강남역 대심도 빗물배수터널 배수로 용허리근린공원에서
무지개아파트 사거리까지 연장 설치 청원

심사보고서

2023년 9월 12일
도시안전건설위원회

[그림 1] 위치도

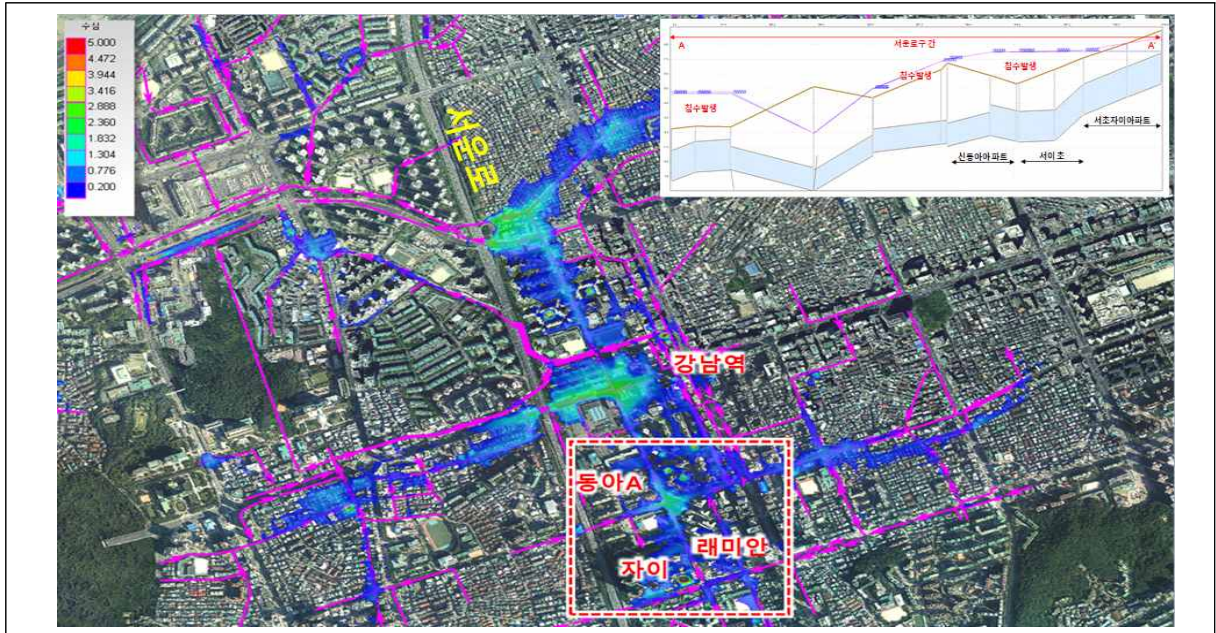
- 본 청원은 현재 서울시(이하 “시”)가 강남역 일대 침수 방지를 위해 추진 중인 ‘강남역 일대 대심도 빗물배수터널 사업’과 관련하여, 당초 「반포유수지~용허리근린공원」 까지 계획된 구간을 「반포유수지~용허리근린공원~서이초교사거리~무지개아파트사거리」 까지 연장 설치하기를 요구하는 사안임(〔그림 1〕 참조).

[그림 3] 청원의 대심도 빗물배수터널 연장 설치안

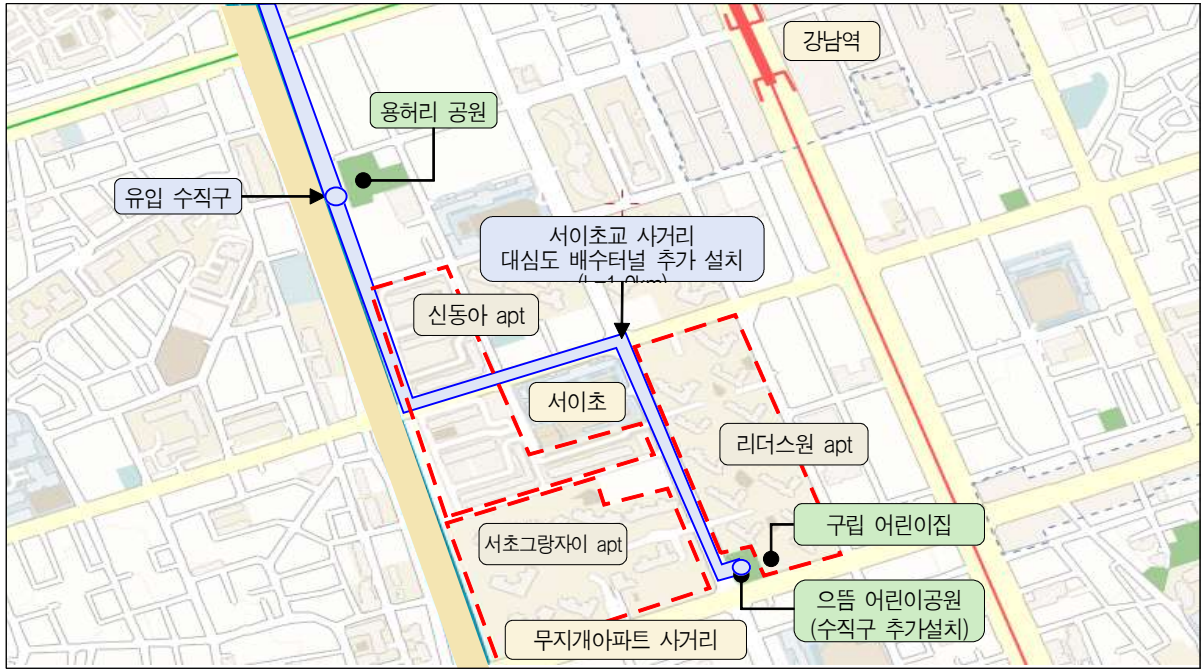
- 이는 시의 해당 지역에 대한 침수예상도((그림 2) 참조)를 살펴 보면 시간당 110mm 강우에 청원한 지역이 침수가 이루어지는 것으로 나타나고 있어 이를 입증하고 있음.

- 그럼에도 불구하고 시의 강남역 일대 대심도 빗물배수터널의 구조물 연장은 용허리공원(유입수직구)까지만 계획되어 있어 마치 용허리공원부터 무지개아파트(現 서초그랑자이) 사거리 옆 으뜸어린이공원까지가 사각지대로 남는 것처럼 보이는바,
- 청원인은 강남역 대심도 빗물배수터널을 당초 계획보다 연장 (L=1.0km)하여 청원 지역 일대의 빗물도 유입수직구를 통해 대심도 빗물배수터널로 처리될 수 있기를 요청((그림 3) 참조)하는 사안임.

- 따라서, 시의 제1단계 대심도 빗물배수시설 최초 계획상의 강남역 일대 빗물배수터널 연장 계획 측면에서만 살펴보면, 청원인들의 요구사항은 타당하고 공감할만하다 할 것임.
- 그러나 시가 현재 수립 중인 기본계획(안)에는 [표 3]과 [그림 4, 5]와 같이 청원 지역의 빗물 처리를 위해 용허리공원에 위치할 유입수직구까지의 ‘ㄴ’자형 대심도 유입수로(932m)와 서이초교 사거리~무지개아파트 사거리까지의 하수관거 확장 사업(700m)이 증액사업으로 포함되어 있는 것으로 파악되며,

[그림 4] 대심도 빗물배수터널 유입수로 연장 및 간선 하수관거 확장 계획구간

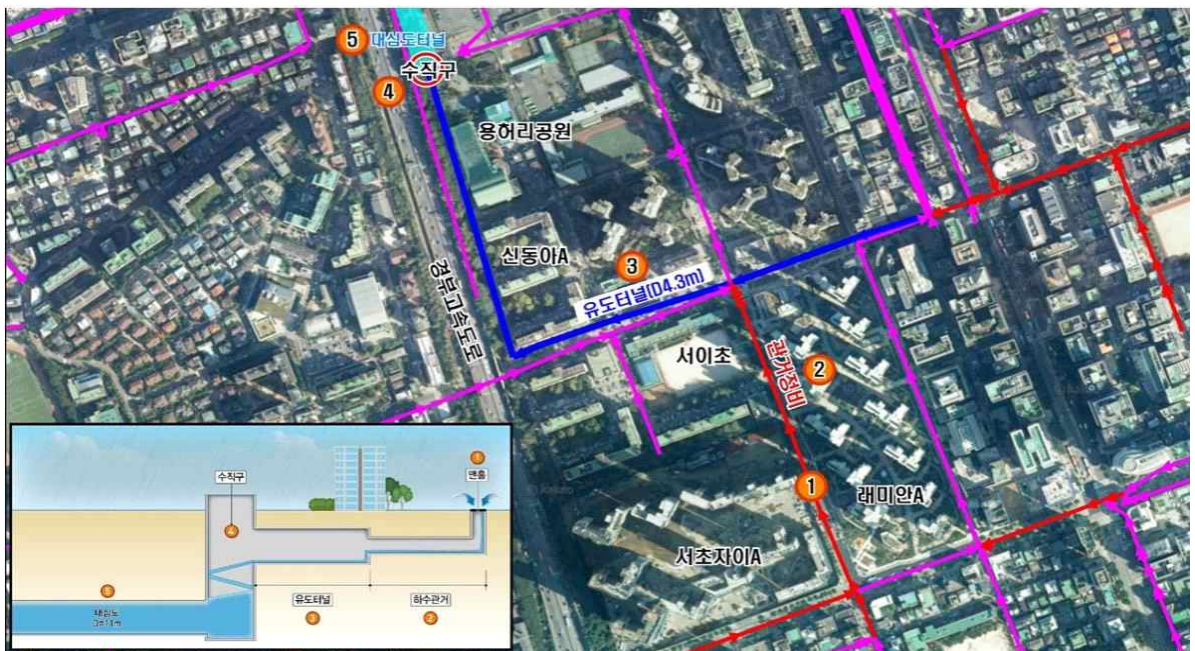
- 시는 용허리공원까지의 대심도 빗물배수터널 구조물 자체를 청원에서 요구하는 바와 같이 으뜸어린이공원까지 굳이 연장하지 않더라도 용허리공원 유입수직구까지의 대심도 유입수로(일명, 유도터널)와 주변 간선하수관거 확장만으로도 충분히 빗물 처리가 가능하다는 입장임.

- 따라서, 시는 강남역 일대 침수방지 사업과 관련하여 본 청원 지역에 대해 청원인이 제시하고 있는 대심도 빗물배수터널의 연장 방안과 서울시가 현재 계획 중인 유입수로 및 하수관거 확장 사업에 대해 사업의 타당성 및 효율성, 안전성 등 다양한 측면에서 심도 있는 검토를 통해 그 결과를 지역주민에게 정확히 설명하여 불안을 해소할 필요가 있다고 사료됨.

청원의 취지에 공감하면서 강남역 대심도 빗물배수터널을 용허리 근린공원에서 무지개아파트 사거리까지 연장 요구에 대해 서울시가 마련한 대안 즉, 대심도 유도수로와 간선하수관거 확장 계획을 청원인에게 공청회 등을 통해 정확히 설명할 것.
